高雄市政府 函

主旨：檢送112年12月13日召開「高雄市政府公有樹木修剪維護諮詢會」第4屆第1次會議紀錄1份，請查照。

「高雄市政府公有樹木修剪維護諮詢會」
第 4 屆第 1 次會議紀錄

削切民族路(十全路-建工路)南往北方向快慢分隔島及九如一路西往東
方向中央分隔島案。(交通局、道工處、公園處)

現況問題

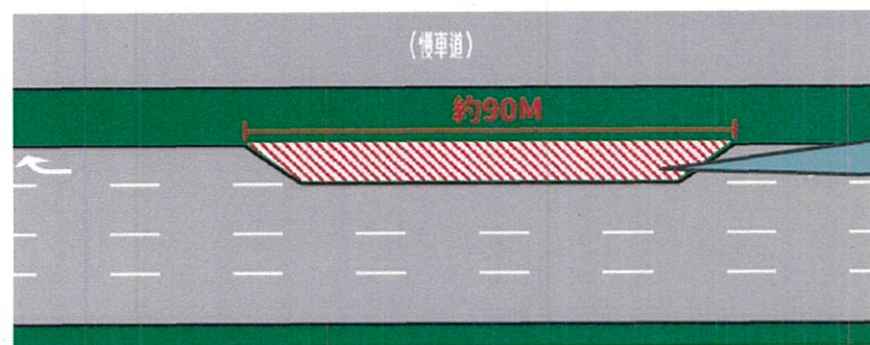
民族一路右轉道容量不足，可以直接增加一右轉道，無須拆島
右轉容量增加3倍以上，不會回堵、追撞，少毀14大樹、不斷根導致樹易倒。

1. 右轉車道回堵至中線直行車道，並持續回堵至十全一路

2. 右轉車道回堵溢流回主線，並阻礙直行車流，產生追撞

3. 後方直行車道遇前方回堵，向左併入與鄰車道直行車產生側撞

調整民族路路型-延長右轉車道長度：
削切快慢分隔島約90M延長右轉道
保持快車道四主線，紓解右轉車

高市府交通局版路型改善後示意圖

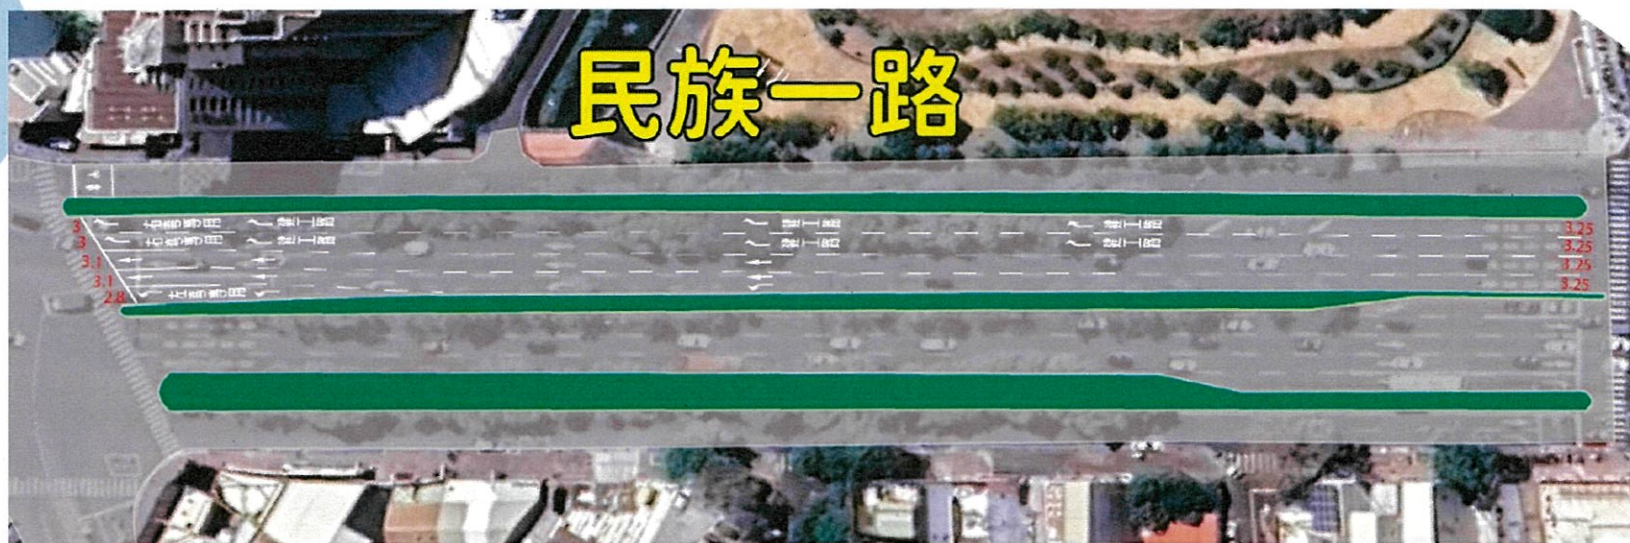
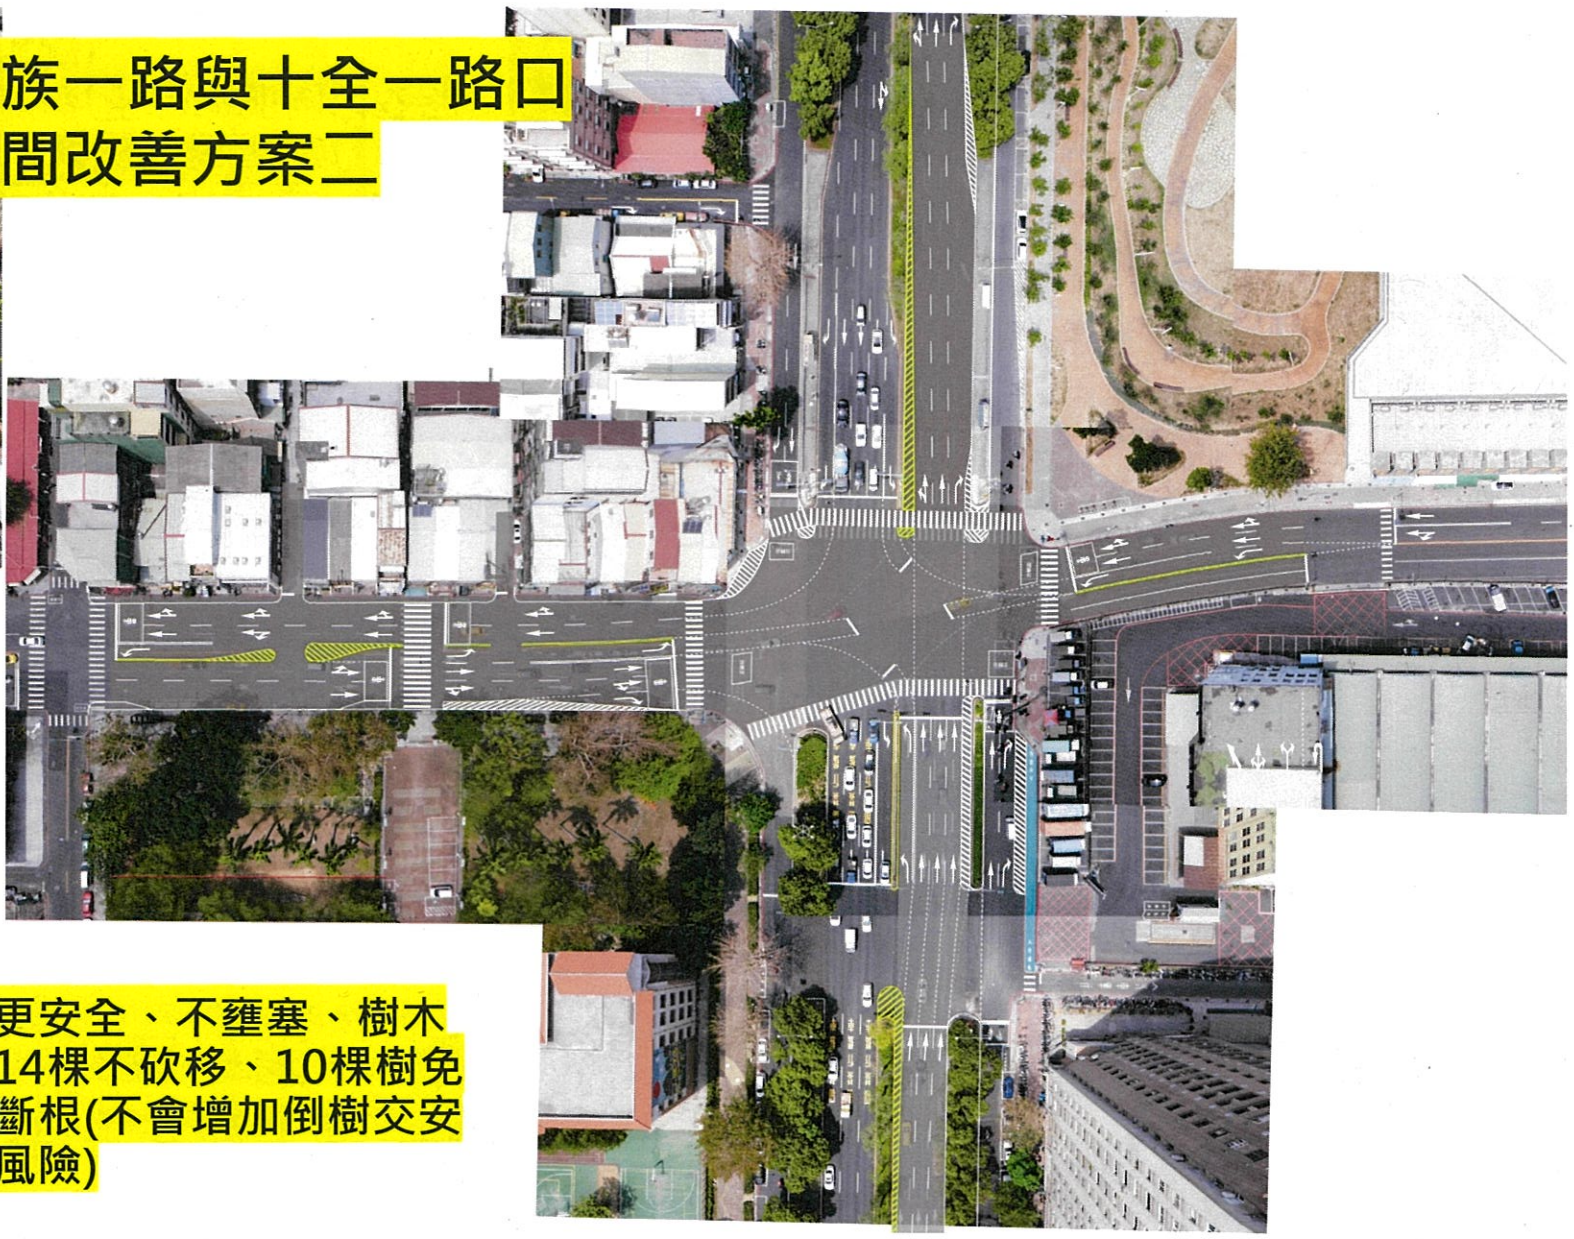
拆除島，會導致四大交通危險：

- 1.公車彎、偏心式右轉專用道消失，公車停等時與右轉車道衝突，導致右轉車輛被迫左切，造成側撞。
- 2.雙右轉道，在壅塞時，如果走錯車道，要換車道成直行道，要跨兩車道車流才能到直行道。(容錯率低)
- 3.快車道外側右轉道，容易優先回堵至公車站，導致公車無法靠站，卡在十全路口，造成路口側撞、壅塞。
- 4.既有樹群會因此面臨斷根，導致更容易倒樹，可能會影響交通安全、增加風倒機率。(需專業確認)

民族一路與十全一路口
民間改善方案一(優先)

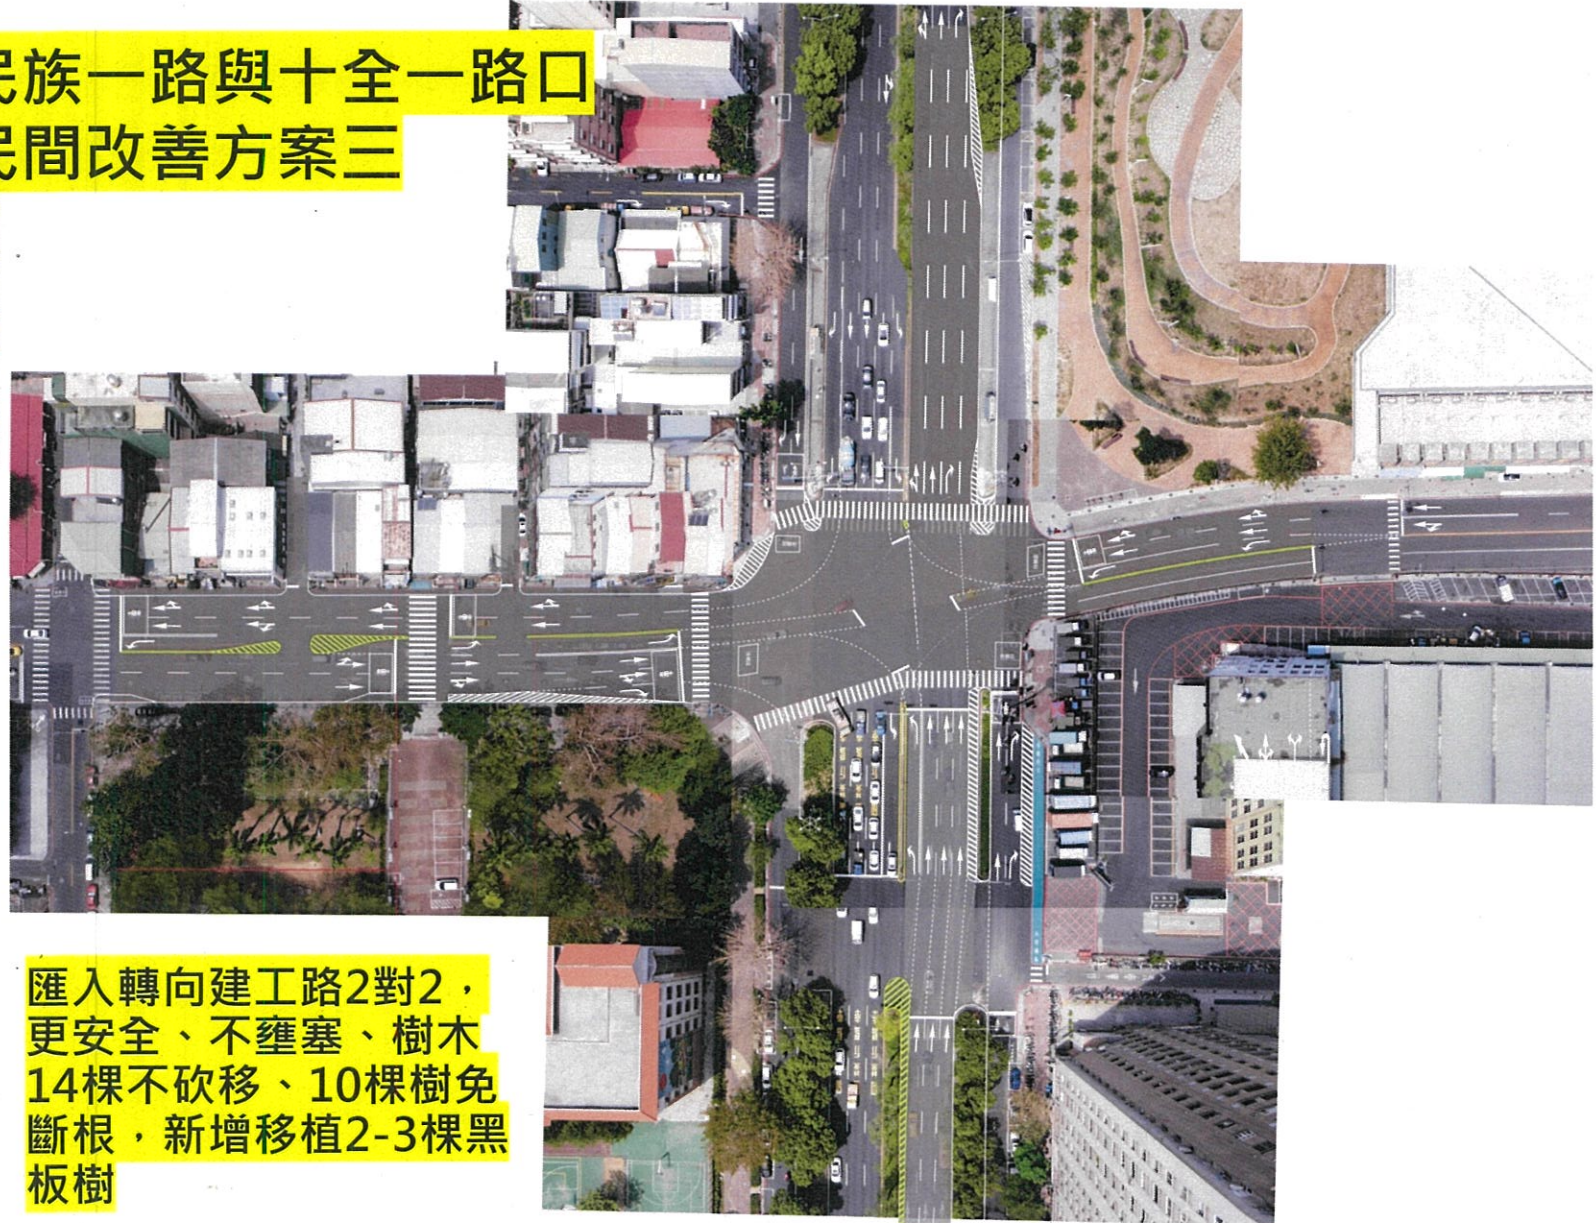
更安全、不壅塞、樹木
14棵不砍移、10棵樹免
斷根(不會增加倒樹交安
風險)

九如一路-大昌二路(路型改善建議)

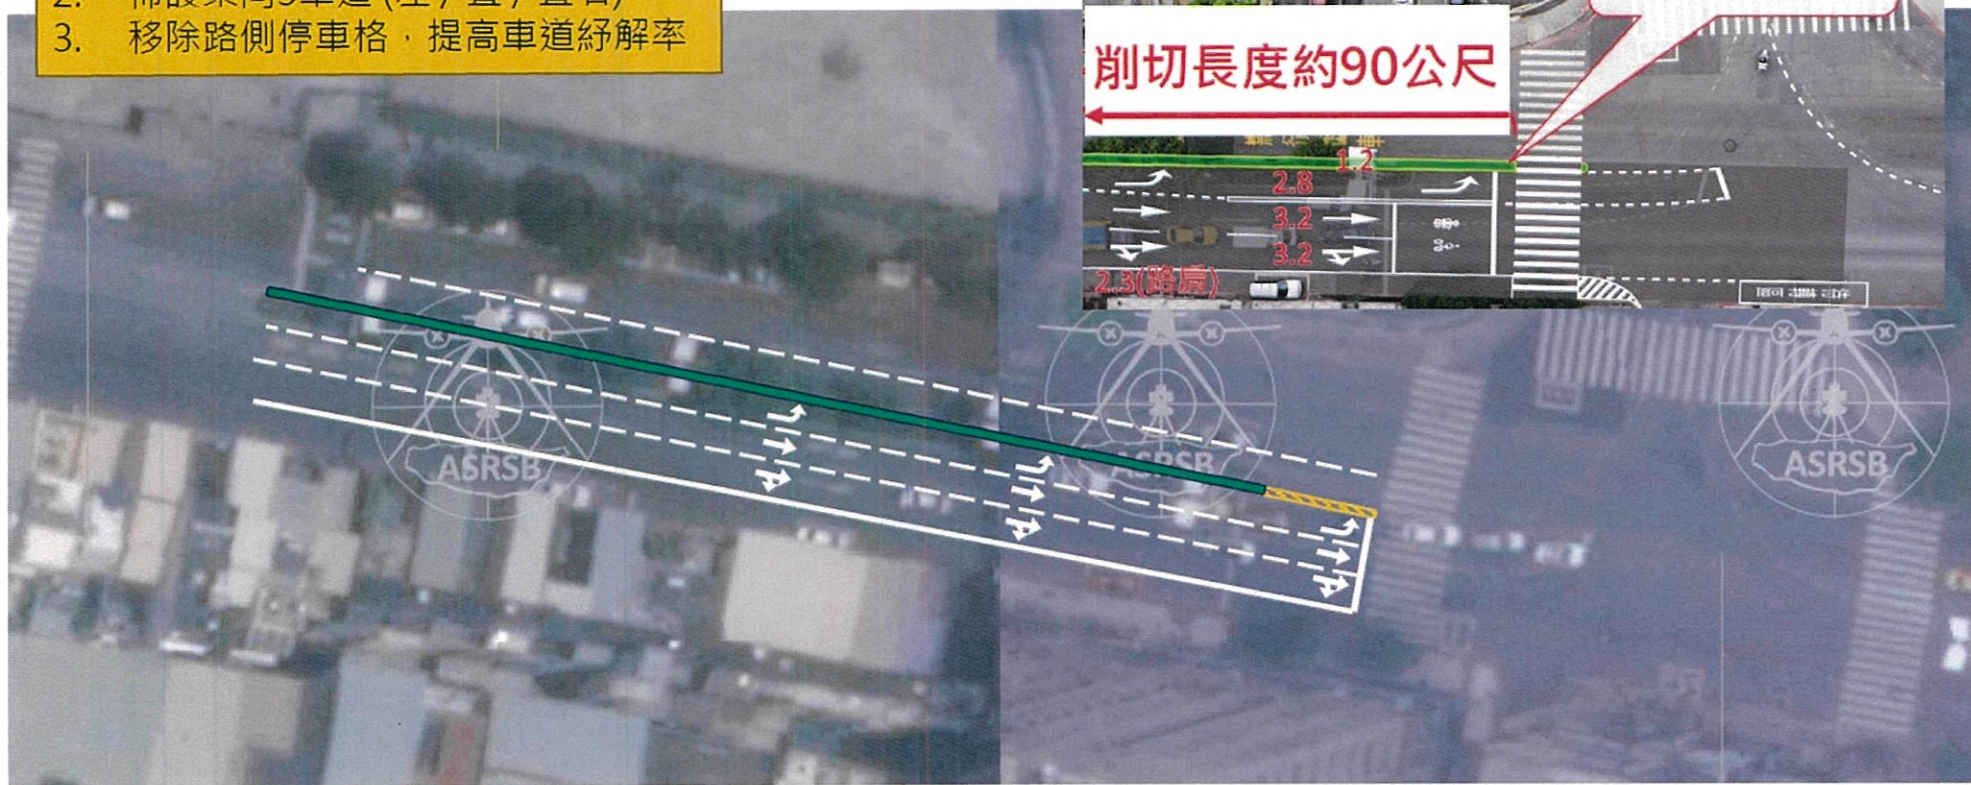
政府版問題：直行道突變成左轉道，容易追撞、側撞
大量犧牲樹群與變更號誌等街道家具

1. 削切中央分隔島
2. 佈設東向3車道 (左 / 直 / 直右)
3. 移除路側停車格，提高車道紓解率

民間零砍樹方案：(多留10棵樹，路燈等街道家具不用移位)
島寬不減1.3米，停車位減少3個(或內凹人行道1.3米)，機車待轉區內凹人行道1.3米。

民間零砍樹方案：引導標線，產生偏心左轉道，只須取消三個停車格(或內凹1.3米)。

表1 高雄市民族路及建工路口14株樟樹1株苦楝樹木現況評估(健康+結構+樹型)，等級差12株，極差3株不移植，建議樹木狀況等級一般以上再移植。

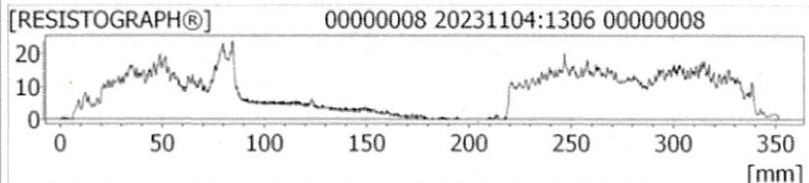
1. 我反對目前評估樹木移除的做法，因為其報告資訊不完整、引用方法與原本書籍內容出現很大部分的落差(書本中即使殘存 40%價值，都只是認定為一般和中等情況，而不是差)、沒有完整的檢測報告(只有三-4 棵有)，沒有評分機制的明確方式(只有告訴我們結果，沒有過程和照片)、部分顯示的歪斜樹體根本沒有 30 度角不構

成危險、空洞腐朽沒有超過 66%也不構成危險，阻抗儀要雙向才能確卻腐朽面積，現在只採單向，這也是不精準。基於上述理由，我反對依此粗糙報告認定樹木沒有移植價值。

- 樹木結構：40%
- 樹木健康：30%
- 樹木型態美感：30%
- 依上述加總得出樹木殘餘價值。
- 這計算方式若缺乏客觀的評量表格與基準，只是學者作業背書，我們不認為這能做成結論。
- 即使評估殘餘價值較低，不代表不需要移植。

結論:本案14株樟樹、1株楝樹，等級差12株；極差3株，建議不移植，採移除方式辦理。
